佐々木デザインインターナショナル社製

New BAMBINI オプション『baby seat』をご購入のお客様へ

平成20年3月吉日

baby seat
※2

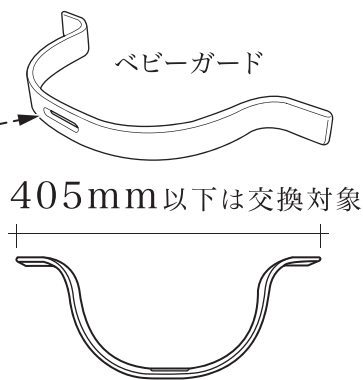
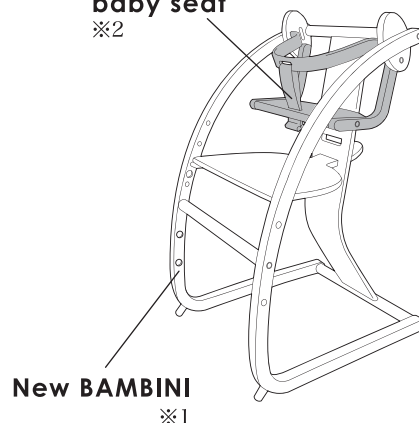
さて、弊社にて製造・販売しておりますNew BAMBINIのオプション『baby seat(SNC-02)』のうち、平成17年10月1日より出荷開始した製品につきまして、木材の変形(乾燥による収縮)等により、極めて稀ではありますがベビーガードの固定強度に不具合が発生する可能性があることが判明致しました。この問題は天然素材の特徴上、経年変化及び、木材の乾燥による収縮によって十分な強度が得られなくなる可能性がある為です。

SDI Fantasia New BAMBINI オプション『baby seat(SNC-02)』内
部品のベビーガード(幅405mm以下のもの)

幅405mm以下のベビーガードを無償で交換致します。安全性向上のため、若干着脱し難くなりますが、ご理解お願い申し上げます。
